VSC-PARP-072- 19

ESTADO No. PARP- 072-19

PUNTO DE ATENCIÓN REGIONAL PASTO

<table><tr> <th colspan="2">EVALUACIÓN GEOLÓGICA DEL PROGRAMA DE TRABAJOS Y OBRAS</th> </tr></table>

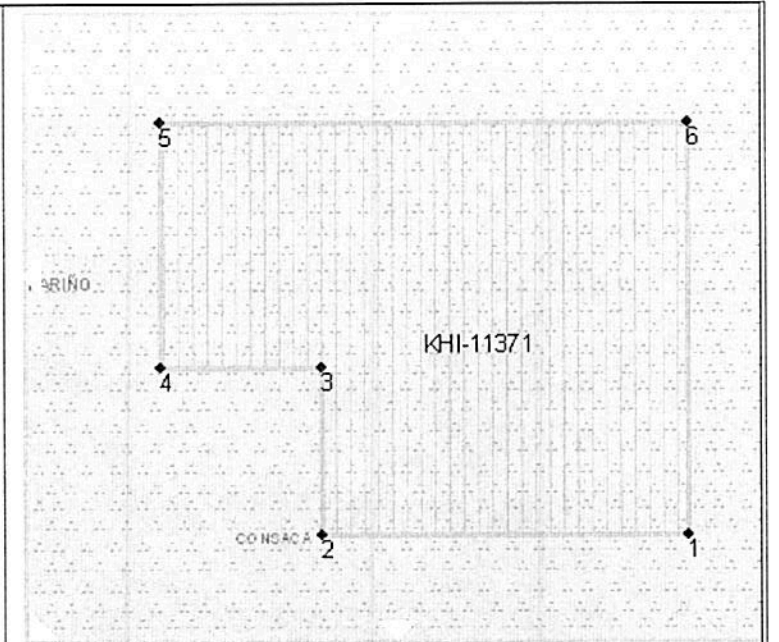
X	<p>Figura 1: Relación entre el polígono otorgado para la LICENCIA DE EXPLOTACIÓN KHI-11371 y el área que muestran en el PTO como zona de interés.</p> <p>De acuerdo al CMC, el área de la licencia de explotación KHI-11371 se superpone con la siguiente Zona de Restricción SUPERPOSICIÓN TOTAL:</p>
--	--	--	--	--	--	--	--	--	---	--

- INFORMATIVO -ZONAS MICROFOCALIZADAS RESTITUCIÓN DE TIERRAS ESTADO ACTIVA, DESCRIPCION: INFORMATIVO - ZONAS MICROFOCALIZADAS RESTITUCIÓN DE TIERRAS - UNIDAD DE RESTITUCIÓN DE TIERRAS - ACTUALIZACION 09/04/2018 - INCORPORADO AL CMC 12/07/2018.
